Betreft: Residentie Byblos, Koning Ridderdijk 39, 8434 MIDDELKERKE

Brandpreventieverslag

OPDRACHT: Aanvraag tot brandpreventieverslag voor een energetische gevelrenovatie van de voorgevel van residentie Byblos

PLAAT 4.2
PLANCHE 4.2

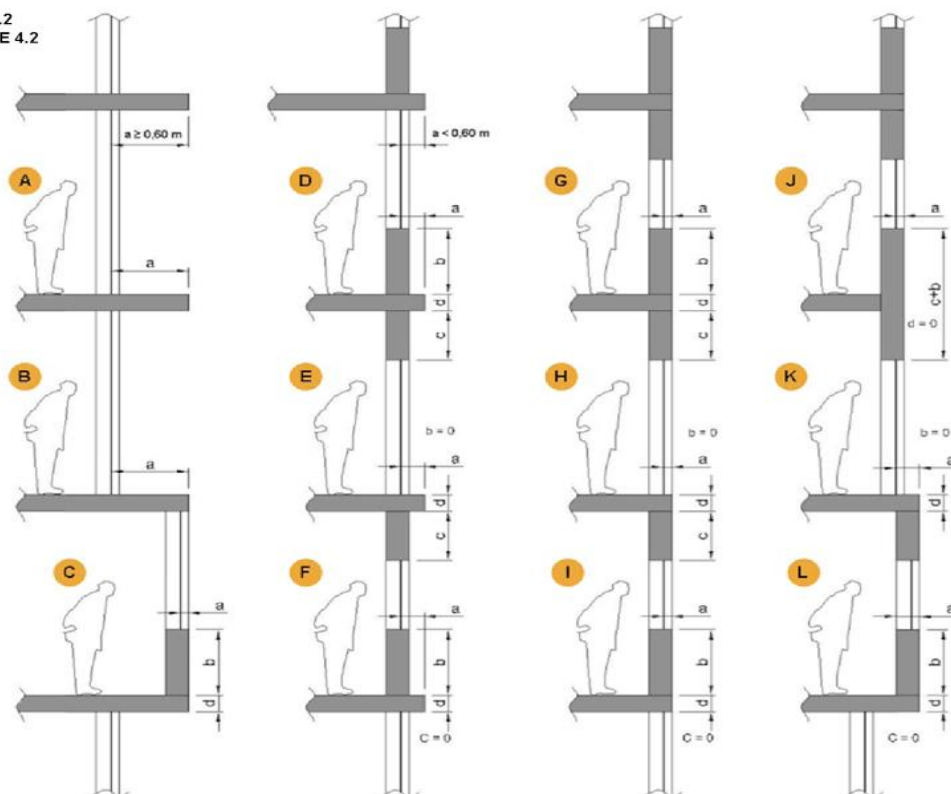
De aansluiting van de compartimentswanden met de gevel heeft minstens EI 60 of EI 60 (i -> o). Om het risico van een branduitbreiding langs de gevel tussen compartimenten in een verticaal vlak te beperken, moet voldaan zijn aan één van de volgend voorschrift :
De gevel is ter hoogte van de aansluiting van de gevel met de compartimentswand voorzien van een brandwerend bouwelement.

De figuren van plaat 4.2 tonen de wijzen waarop dit bouwelement aangebracht is ten opzichte van een horizontale compartimentswand.

- hetzij een horizontaal overstek, die minstens E 60 heeft, met breedte "a", gelijk aan of groter dan 0,60 m en dat met de vloer verbonden is (plaat 4.2, figuur A en B);
 - hetzij een element samengesteld :
 - uit een horizontaal overstek, die minstens E 60 heeft, met breedte "a" en met de vloer verbonden;
 - in de bovenliggende bouwlaag, uit een borstwering, die minstens E 60 (o -> i) heeft, met hoogte "b";
 - in de onderliggende bouwlaag, uit een latei, die minstens E 60 (i -> o) heeft, met hoogte "c".
- De som van de afmetingen a, b, c en d (vloerdikte) is gelijk aan of groter dan 1 m; elk der afmetingen a, b of c kunnen eventueel nul zijn (plaat 4.2, figuur C tot L).

----Opmerking : **Conformiteitsattesten moeten bij controle voorgelegd worden aan de brandweer.**
